**AVIS RELATIF À LA PROTECTION
CONTRE LES EVENTUELS EFFETS NOCIFS ET NUISANCES
PROVOQUÉS PAR LES RAYONNEMENTS NON IONISANTS
GÉNÉRÉS PAR DES ANTENNES ÉMETTRICES STATIONNAIRES**

Commune : ATTERT - Exploitant : CITYMESH

Référence exploitant : LX06412_A

Rapport n° 3744 / 2024

Figure 1 : Vue en plan des lieux de séjour et des points de contrôle

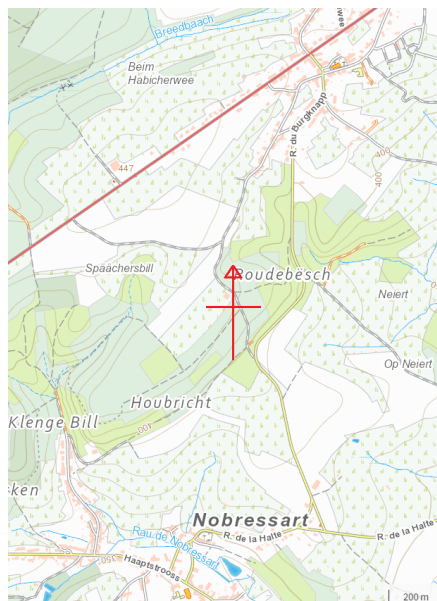
Les fréquences d'émission, la puissance rayonnée par chacune des antennes et leur gain permettent de déterminer le rayon de la zone à analyser. Tout dépassement de la limite par installation est exclu en dehors de cette zone. Le tableau 2 reprend les 35 LS² pour lesquels l'indice d'exposition est le plus élevé. Les différentes colonnes indiquent :

- le numéro du point de contrôle repris sur un des plans de la figure 1;
- le numéro du LS dans lequel se trouve le point de contrôle de la 1^{ère} colonne ;
- l'atténuation d'obstacle prise en compte pour le calcul de l'indice d'exposition dans le LS ;
- le résultat du calcul de l'indice d'exposition.

N° point de contrôle	LS	Atténuation (dB)	Indice d'exposition relatif à la limite par installation IE_i
2	LS2	3,0	0,050
1	LS1	3,0	0,038
3	LS3	3,0	0,030

En ce qui concerne les antennes de l'installation mentionnées dans le tableau 1, la distance maximale à laquelle la limite pourrait être atteinte, à l'extérieur, est égale à 103,8 m. S'il n'y a pas de LS à une distance inférieure, les antennes respectent forcément la limite d'immission.

Dans le cas des LS situés à l'intérieur des bâtiments, une atténuation d'obstacle est prise en compte et il en résulte que la distance maximale à laquelle la limite pourrait être atteinte se réduit à 73,5 m.

Figure 2 : Vue en plan des installations d'antennes dans un rayon de 300 mètres autour de l'installation faisant l'objet de la demande d'avis

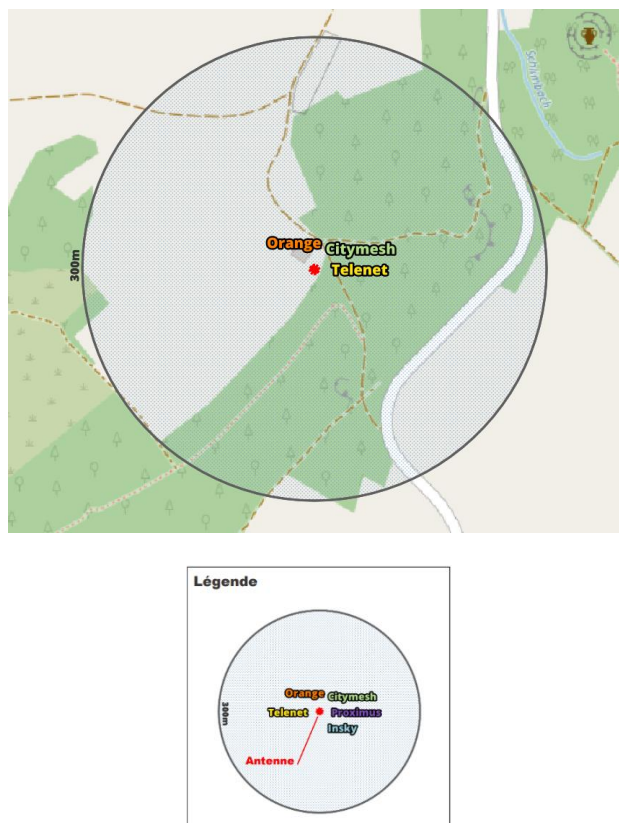
Le plan en projection verticale de la figure 2 indique la localisation des installations d'antennes émettrices stationnaires visées par le décret et situées dans un rayon de 300 mètres autour de l'installation référencée dans le paragraphe 2 et localisée au centre du cercle. Les données de localisation de ces antennes et les avis correspondant sont accessibles via le cadastre en ligne des antennes émettrices stationnaires⁸. Les installations prises en compte dans l'évaluation du respect de la limite cumulative sont les installations d'antennes émettrices déclarées en service par l'exploitant à la date du présent avis, à l'exception de l'installation référencée dans le paragraphe 2 et éventuellement d'autres installations ayant fait l'objet d'une demande d'avis à la même date et qui sont situées à l'intérieur de la zone de 300 mètres de rayon.

- il y a au plus 4 installations d'antennes émettrices stationnaires présentes dans la zone d'évaluation de 300 mètres de rayon représentée dans la figure 2, y inclus l'installation référencée dans le paragraphe 2 : la limite cumulative définie à l'article 4, §2 du décret est nécessairement respectée dans les lieux de séjour à l'intérieur de la zone d'évaluation de 300 mètres de rayon ;

Compte tenu des considérations ci-dessus, il apparaît que l'intensité du rayonnement électromagnétique généré, dans les lieux de séjour situés dans un rayon de 300 mètres autour de l'installation référencée dans le paragraphe 2, par l'ensemble des antennes émettrices stationnaires de l'ensemble des exploitants du même site d'antennes émettrices stationnaires respecte la limite fixée à l'article 4, § 2 du décret.
